Bureau
d'audiences
publiques sur
l'environnement

Rapport 258

Projet Train de l'Est : lien Mascouche-Terrebonne-Repentigny

Rapport d'enquête et d'audience publique

Figure 1 L'emplacement du projet Train de l'Est et les solutions étudiées

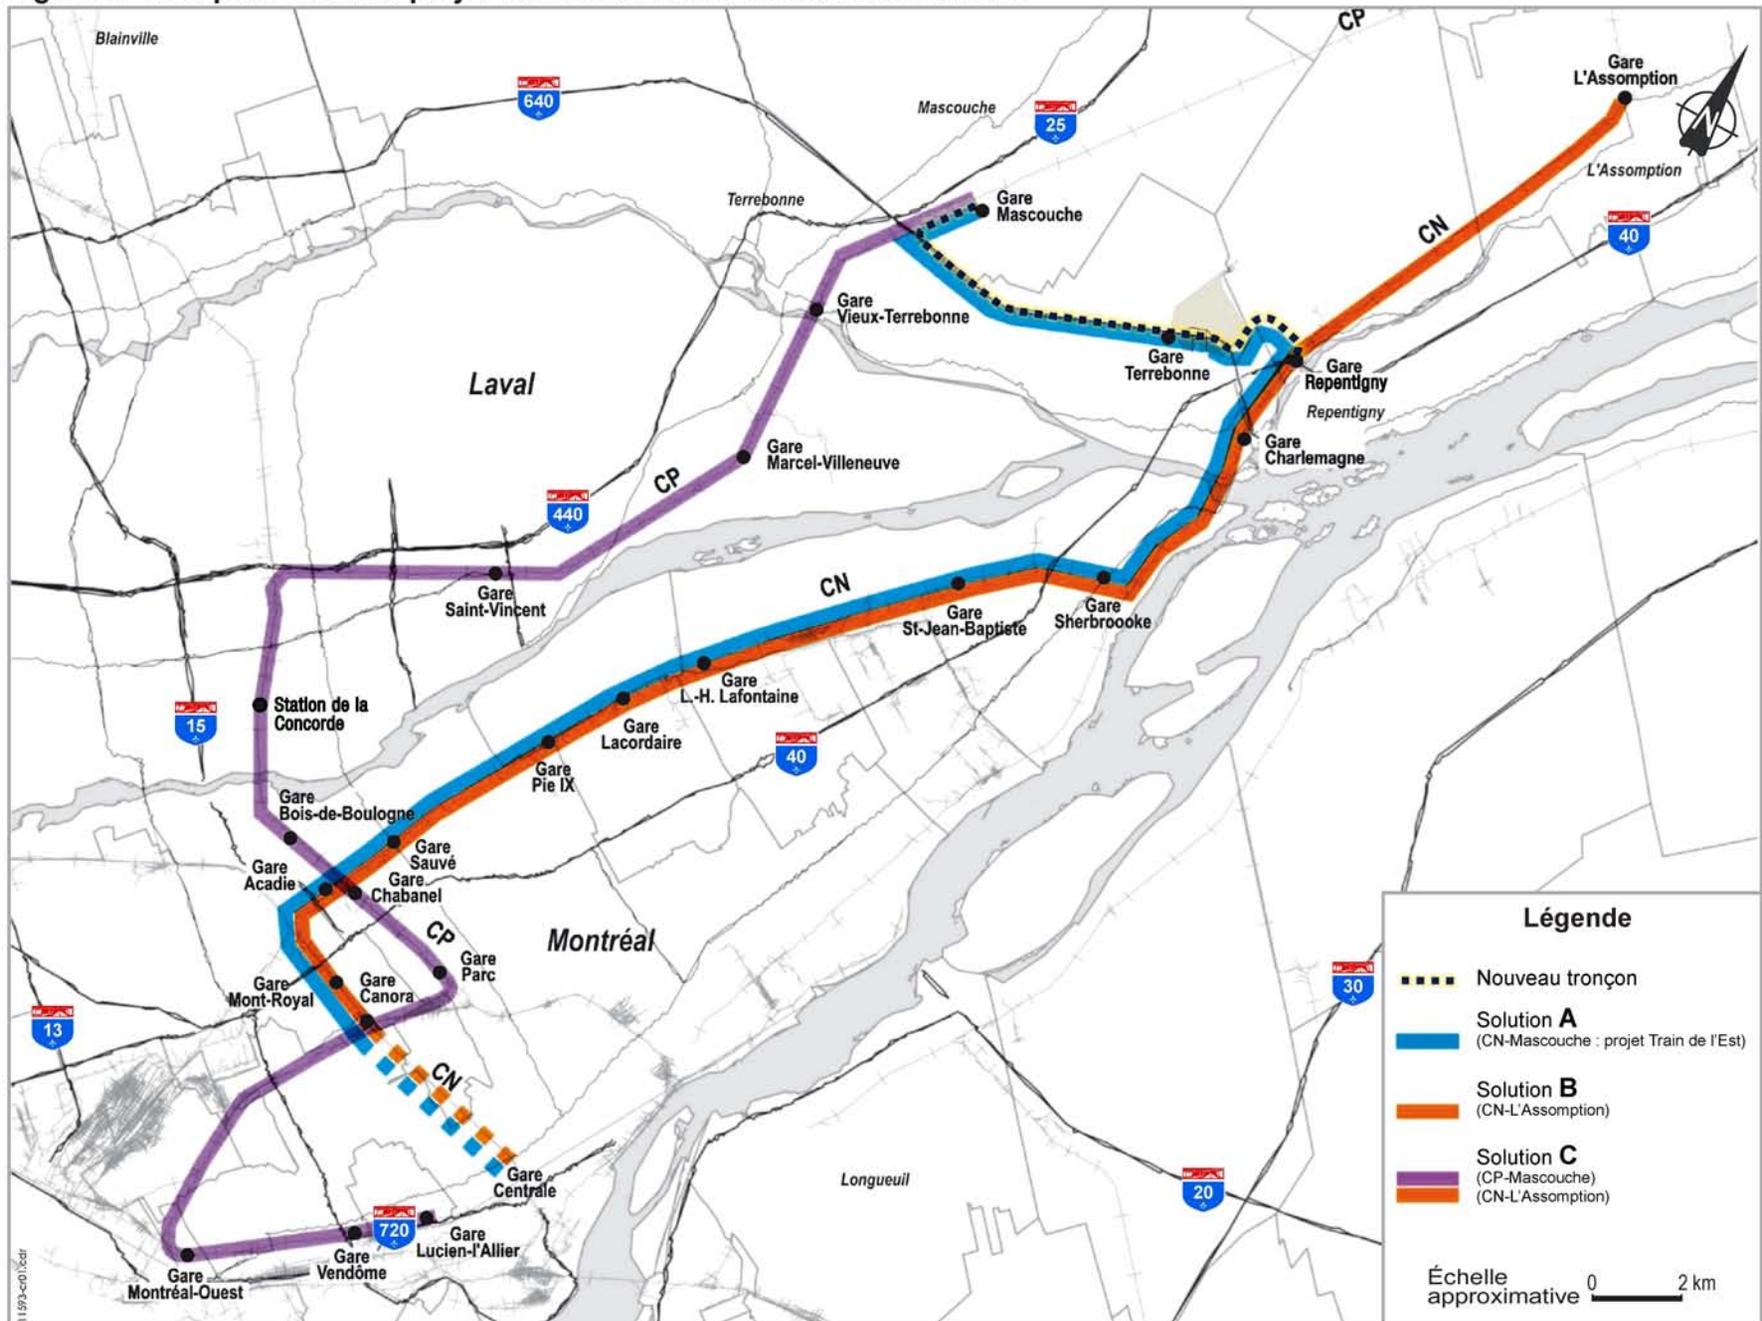
Lors de l'audience, certains participants ont souligné l'intérêt que revêt la solution C, soit la mise en service de deux lignes de train de banlieue : la ligne CP-Mascouche et la ligne CN-L'Assomption (figure 1). Certains ont également proposé une variante qui s'arrêterait à la station de métro La Concorde à Laval.

pointe matinale ainsi que le plus grand transfert modal, c'est-à-dire la plus grande réduction d'automobiles sur les routes. De plus, compte tenu de l'utilisation d'emprises existantes, les impacts de la solution C sur le plan environnemental seraient plus faibles que ceux de la solution A (DA17, p. 87, 104, 105 et annexes 8 et 9 ; DA30, p. 9) (figure 1). Pour le maire de Laval :

Figure 2 Le tracé retenu et la zone d'étude

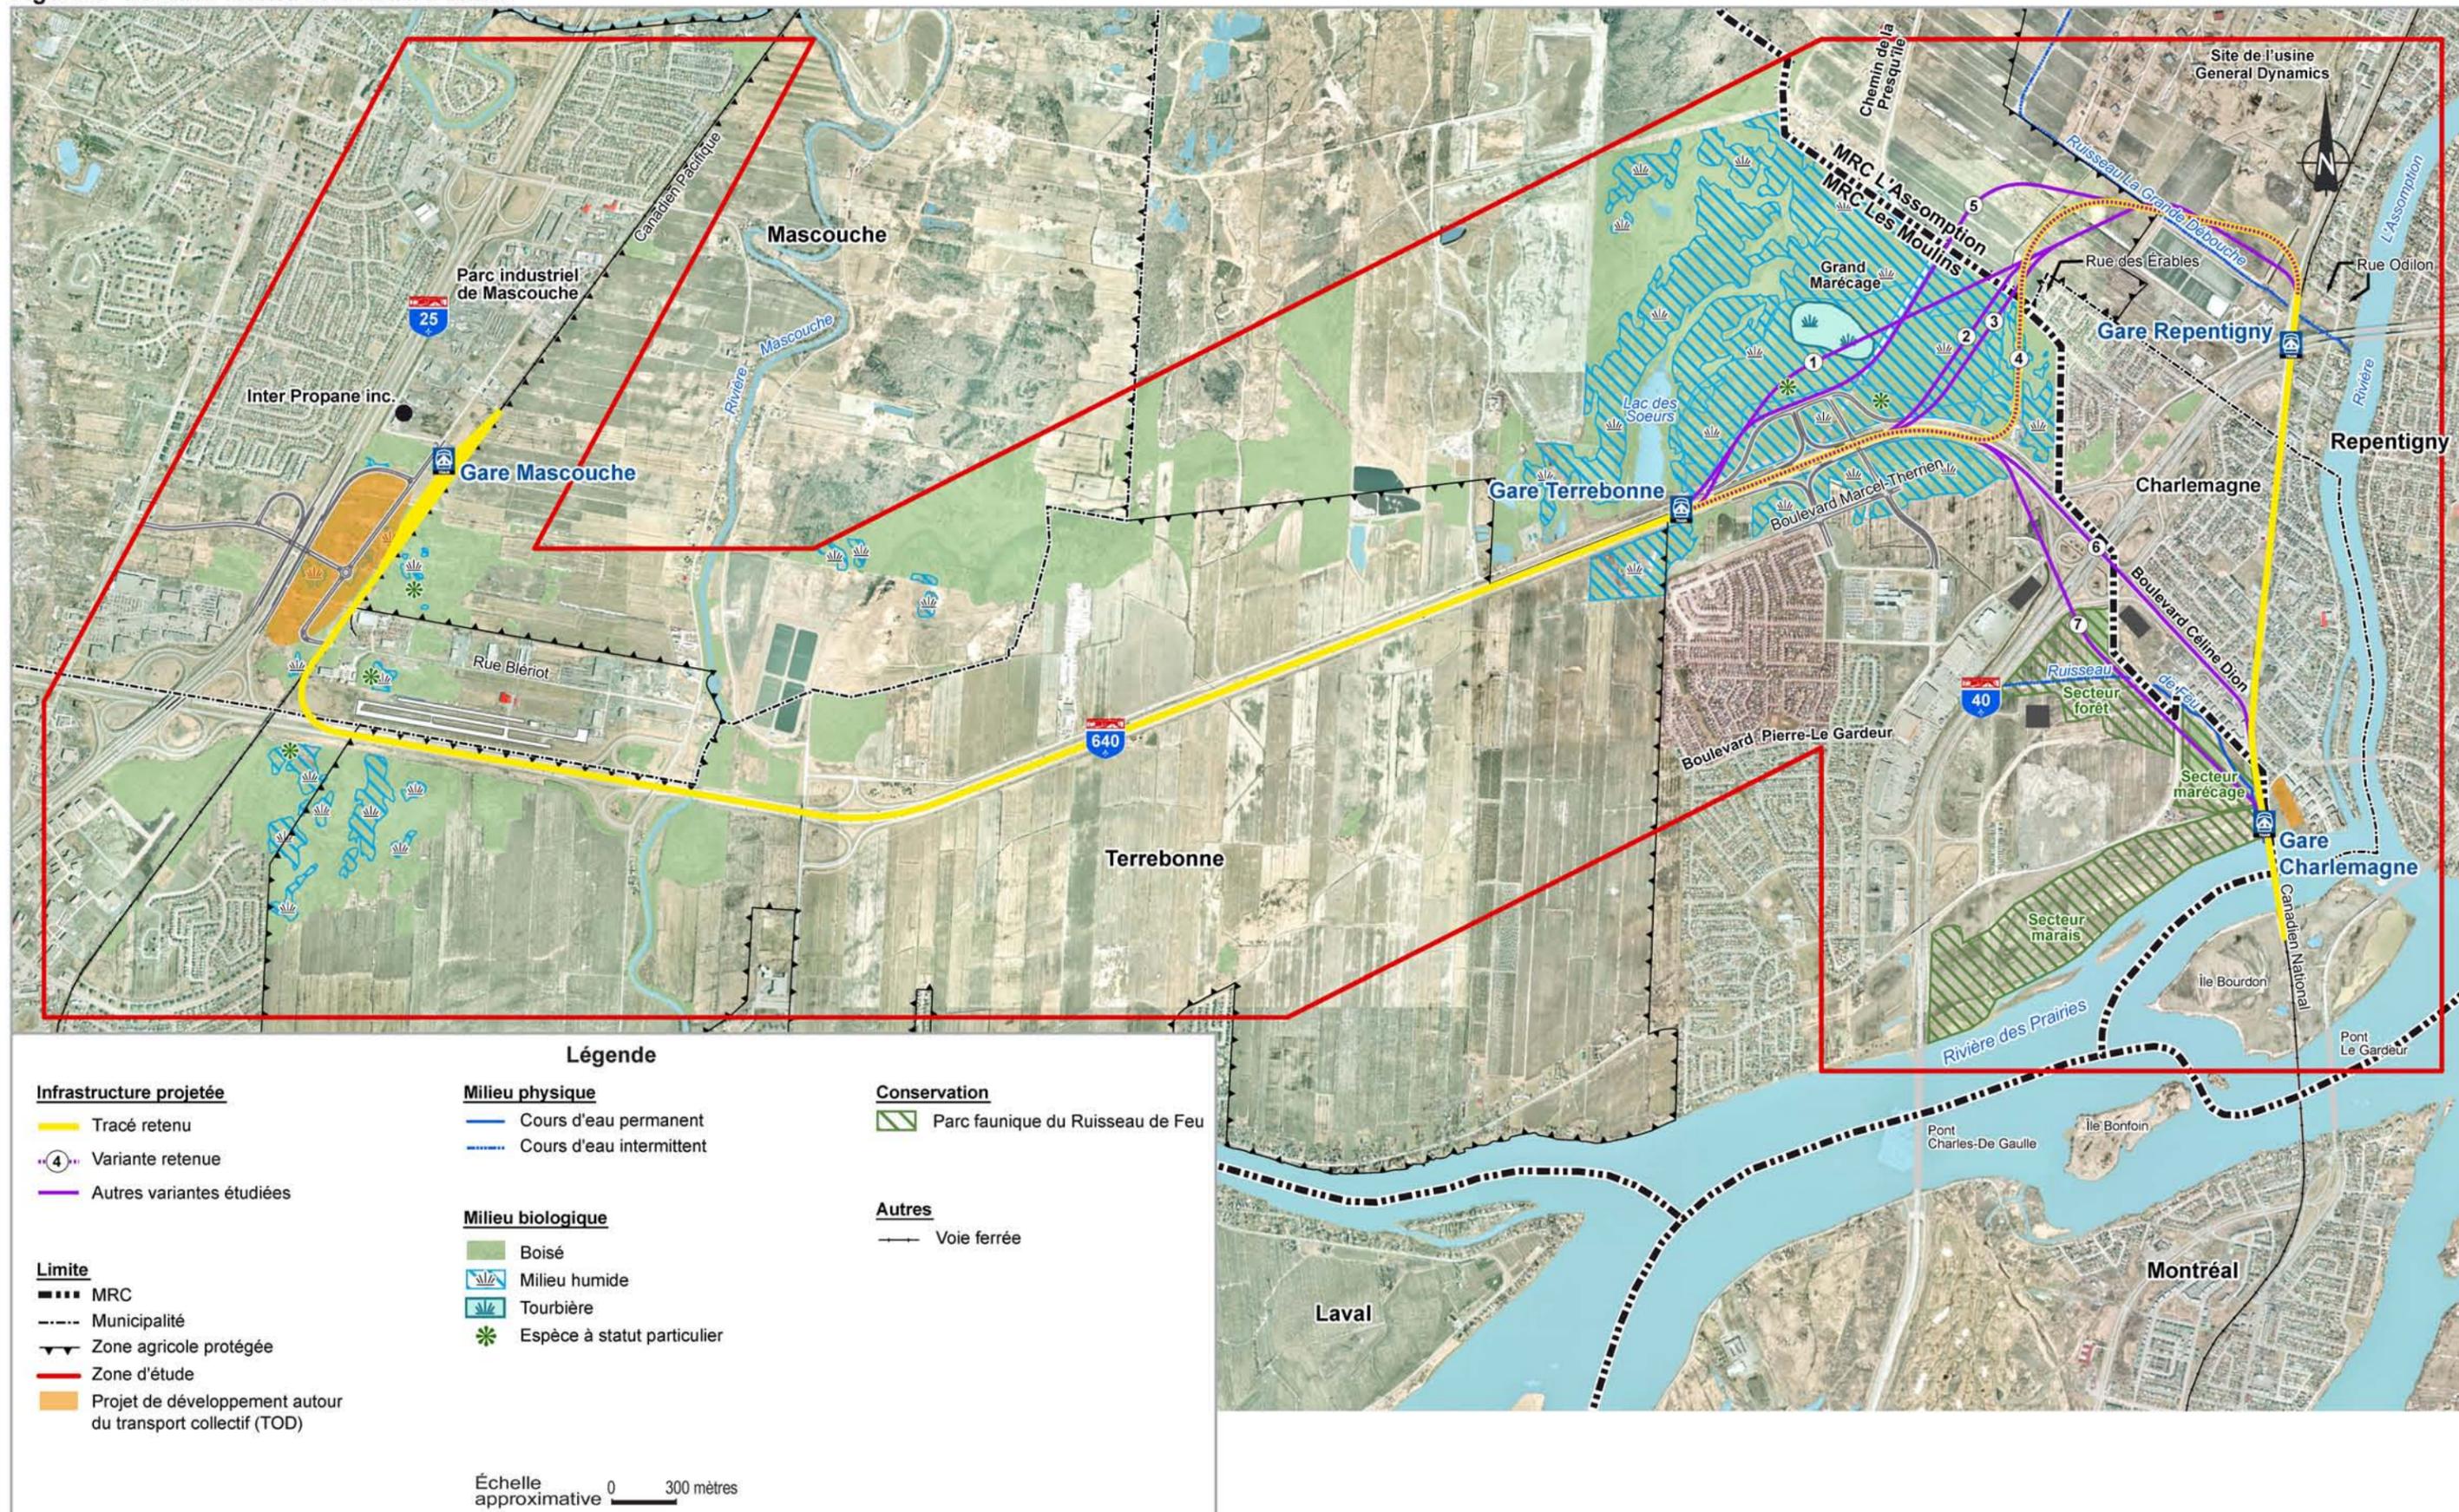
Selon le MDDEP, le territoire de la ville de Terrebonne abrite deux milieux humides de grand intérêt écologique (figure 2). Le premier, le Grand Marécage, se trouve au nord de l'autoroute 640 et à l'est du lac des Sœurs. Le second, influencé par les crues de la rivière des Prairies, est situé en aval du ruisseau de Feu, à l'est de l'autoroute 40. Ce dernier fait d'ailleurs l'objet d'une entente entre la Ville de Terrebonne, Héritage Terrebonne, Canards Illimités Canada, le ministère des Ressources naturelles et de la Faune et le MDDEP, laquelle entente permettrait l'aménagement d'une aire de conservation en aval du ruisseau de Feu. Un projet de développement urbain aménagé en harmonie avec les intérêts de conservation est également prévu sur ce territoire. Selon le MDDEP, un plan de conservation devrait être signé sous peu entre les parties. Il est important de préciser que l'amont du bassin versant du ruisseau de Feu se trouve, en grande partie, dans le secteur du Grand Marécage. À cet égard, la conservation de l'apport en eau du Grand Marécage revêt une grande importance pour assurer, entre autres, le succès des aménagements fauniques actuels et futurs prévus en aval (PR3.1, p. 101 ; DB17 ; DB17.1).

Le projet Train de l'Est prévoit l'aménagement d'une gare terminale dans le parc industriel de Mascouche (figure 2). Celle-ci comprendrait, notamment, un quai d'embarquement long de 300 m, un stationnement incitatif de 724 places, un bâtiment multifonctionnel destiné à accueillir les bureaux de la MRC des Moulins ainsi qu'un centre de la petite enfance (CPE). Dans ce même secteur, la Ville de Mascouche a aussi fait part d'un projet de développement résidentiel de type TOD visant à aménager les terrains situés au sud-ouest de la gare (PR3.1, p. 219 et 220 ; DB21).

Figure 3 La gare de Mascouche projetée et les installations d'Inter Propane inc.

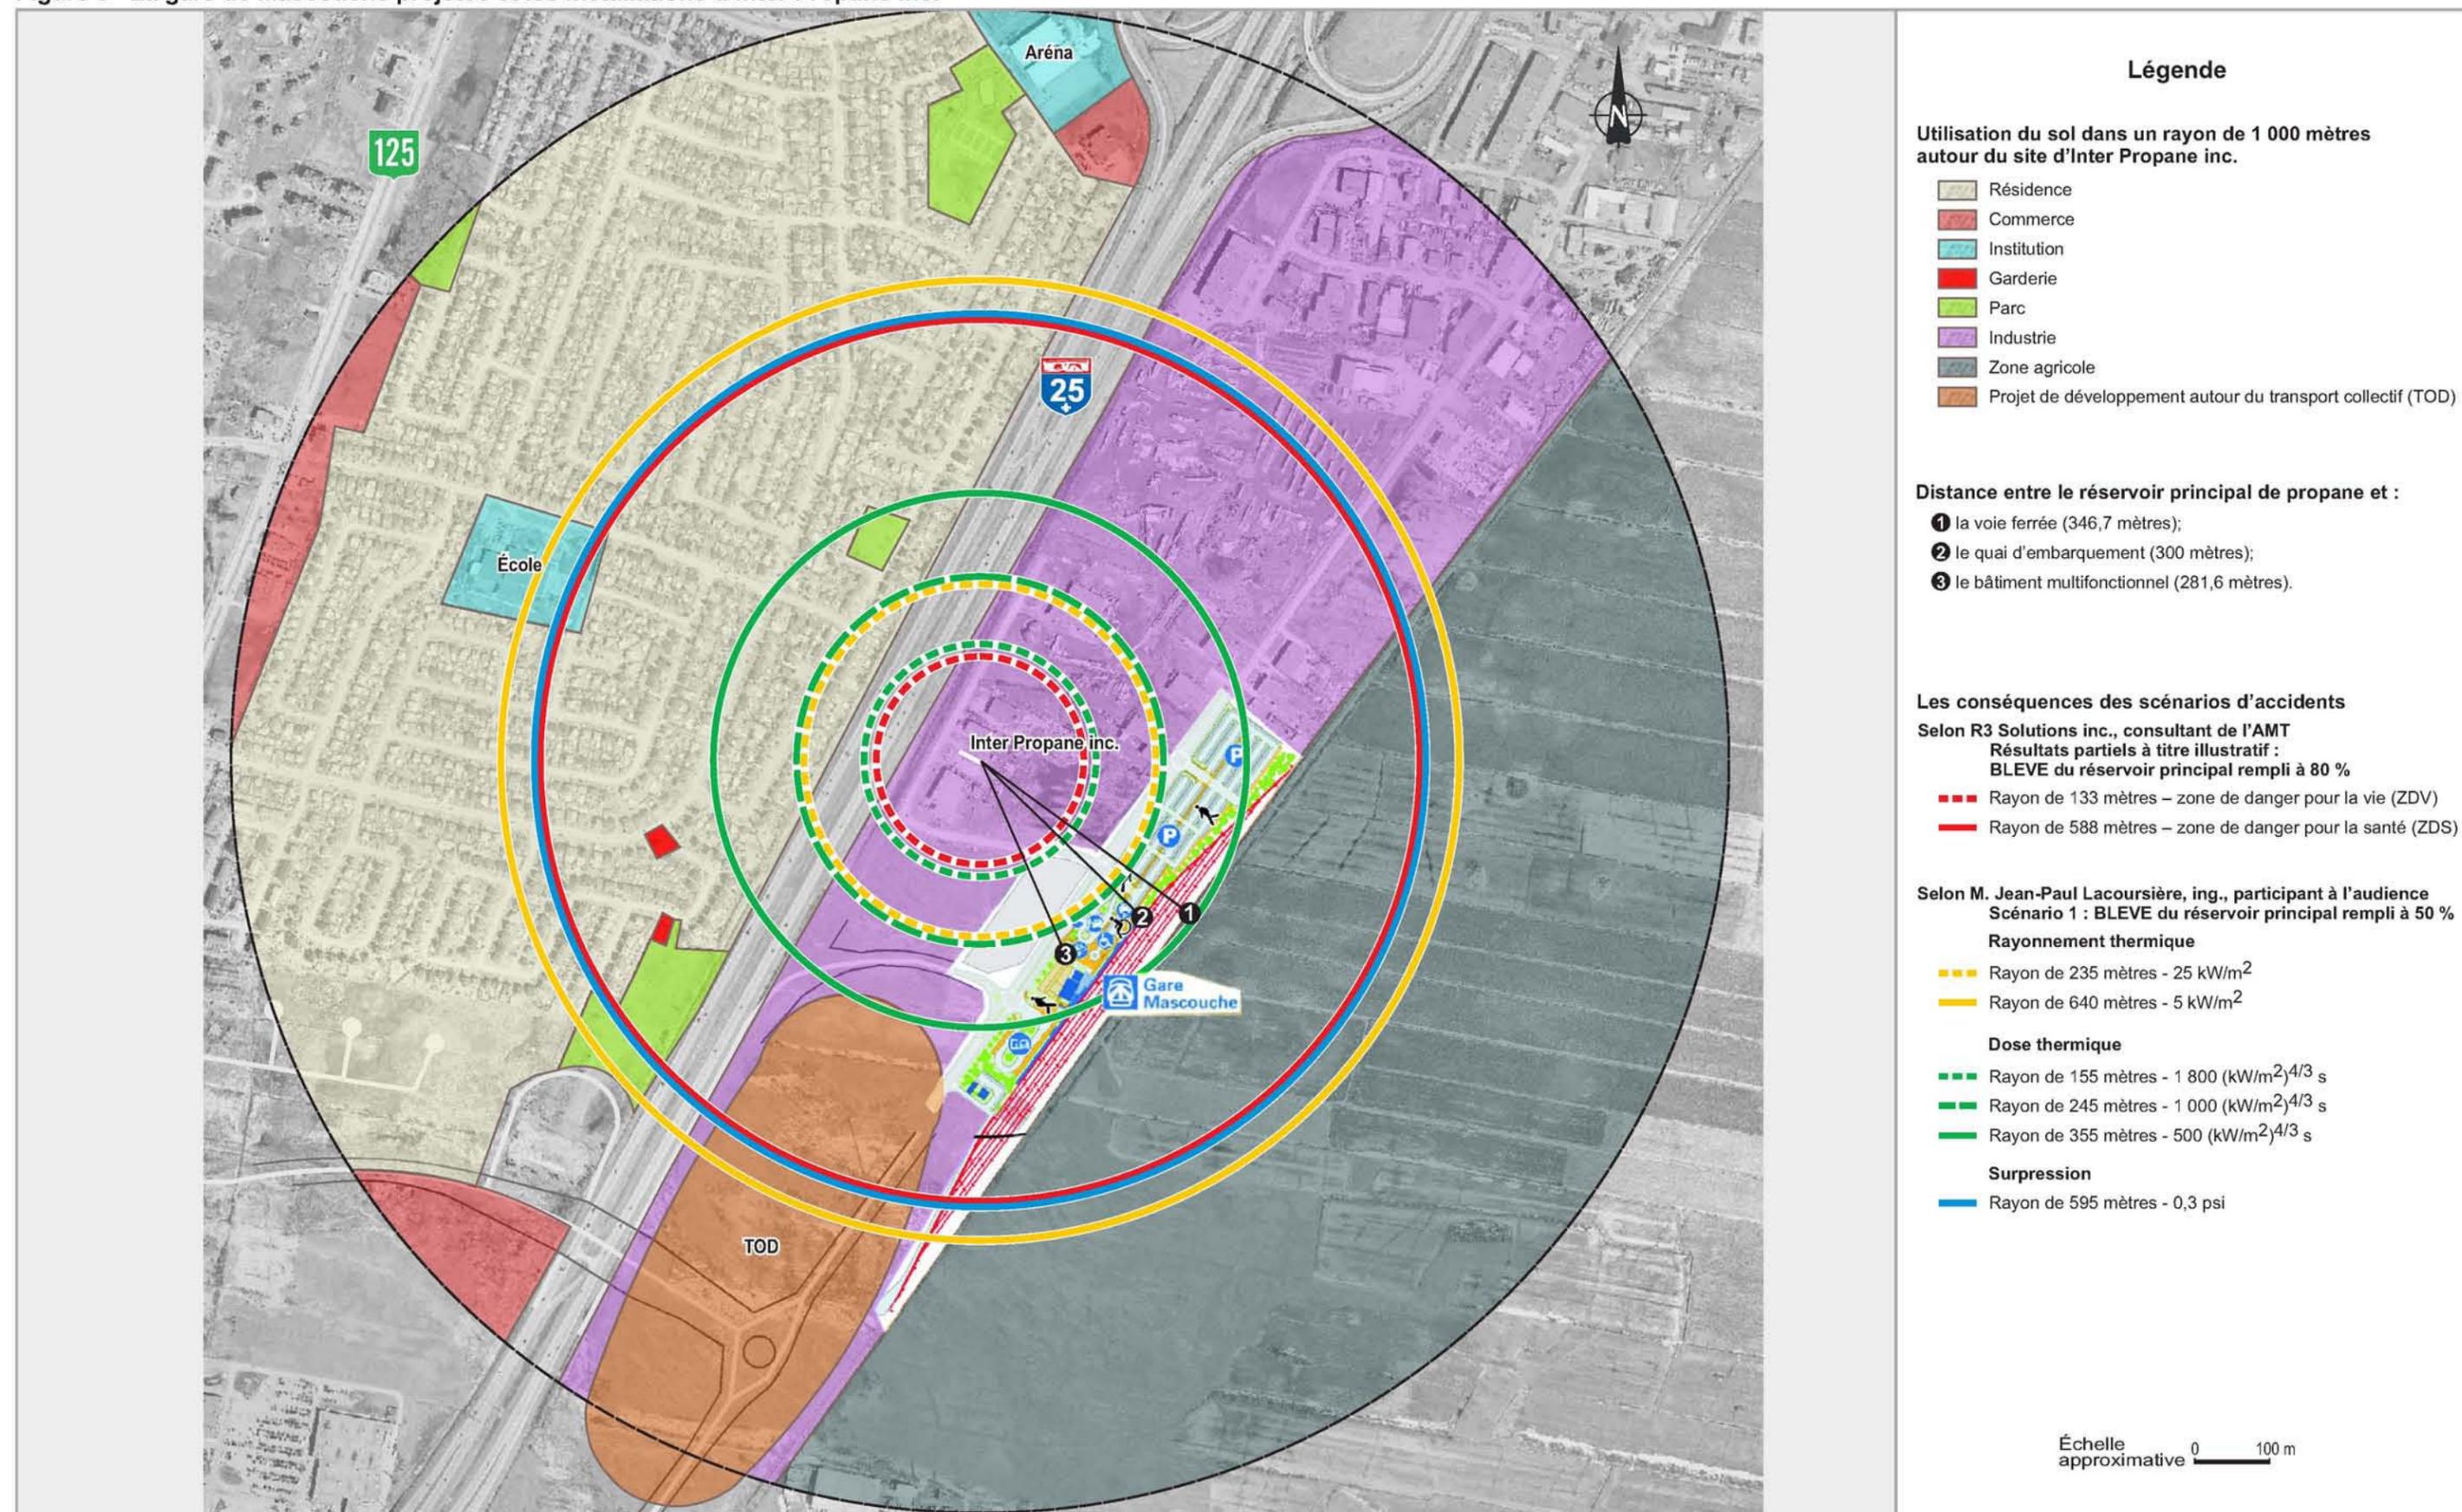
L'étude R3Solutions présente les quatre scénarios d'accidents qu'elle a retenus. Seulement le scénario impliquant un événement de type BLEVE au réservoir principal conduit à des distances qui pourraient dépasser les limites du site d'Inter Propane (tableau 5 ; figure 3).

Bien que soit faible la probabilité qu'un tel scénario d'accident survienne, en supposant qu'il se concrétise, la gare projetée à Mascouche serait située dans la ZDS. De plus, des quartiers résidentiels existants ainsi que les projets de développement de type TOD que prévoit la Ville de Mascouche seraient, eux aussi, situés en partie dans cette même zone (figure 3). Par ailleurs, dans son étude, R3Solutions a précisé qu'à la distance prévue pour la gare (281,6 m), le rayonnement thermique serait de 10 kW/m^2 et durerait environ 18 secondes. Ainsi, R3Solutions ajoute :

Enfin, en considérant les lacunes qu'il avait repérées, M. Lacoursière a calculé les distances dans trois scénarios d'accidents en utilisant le logiciel PHAST et en se basant sur les critères retenus dans le guide du MDDEP (DM22.5, p. 17 à 24 ; MENV, 2002b). Deux des scénarios modélisés résulteraient en des conséquences qui pourraient dépasser les limites du site d'Inter Propane (tableau 6 ; figure 3).
